Relatório de Fiscalização - DAAE Rio Claro

RELATÓRIO DE FISCALIZAÇÃO TÉCNICA DOS SISTEMAS DE ÁGUA DO MUNICÍPIO DE RIO CLARO

PRESTADOR: DEPARTAMENTO AUTÔNOMO DE ÁGUA E ESGOTO DE RIO CLARO - DAAE

Verificação de Não Conformidades

Foto 8 - Escada, tubulação de alimentação e extravasor.

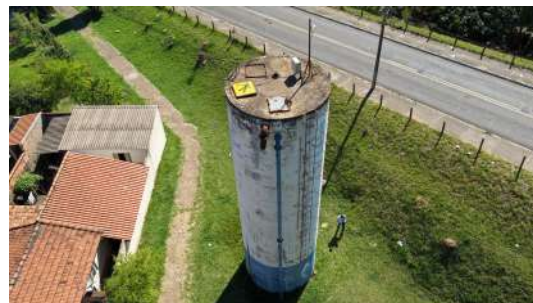
Foto 2 - Visão geral do reservatório. Não há cercamento.

Foto 1 - Tampa de inspeção corroída e com aberturas,

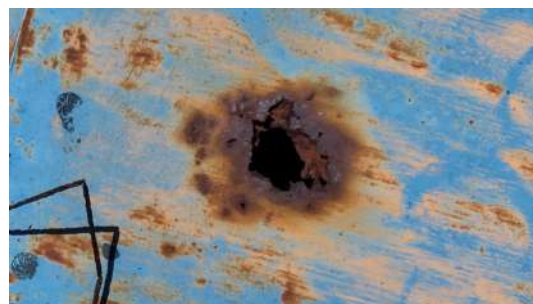
Foto 2 - Abertura na tampa de inspeção.

Foto 3 - Corrosão na tampa de inspeção.

Foto 1 - Abertura deve ser protegida.

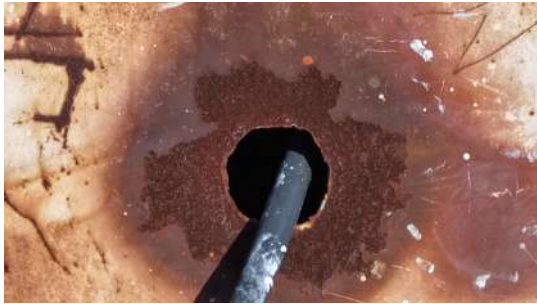
Abertura na cobertura deve ser protegida com tela, manta ou outro dispositivo.

Foto 2 - Abertura na cobertura.

Foto 10 - Captor do para-raios inclinado.

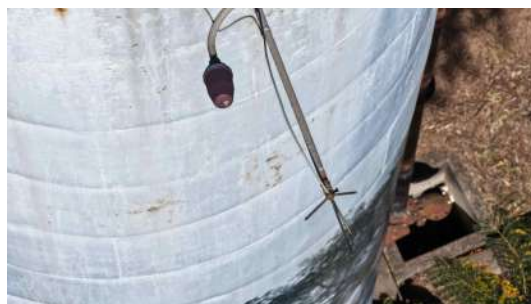
Foto 9 - Captor do para raios inclinado.

Foto 1 - Captor do para-raios está inclinado.

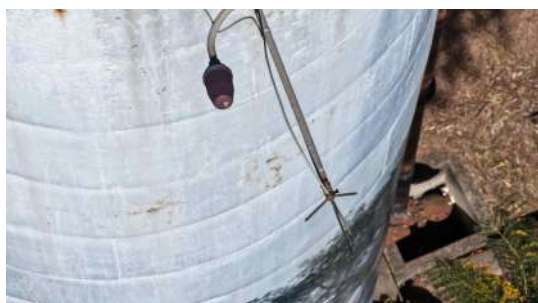
Captor do para-raios está inclinado.
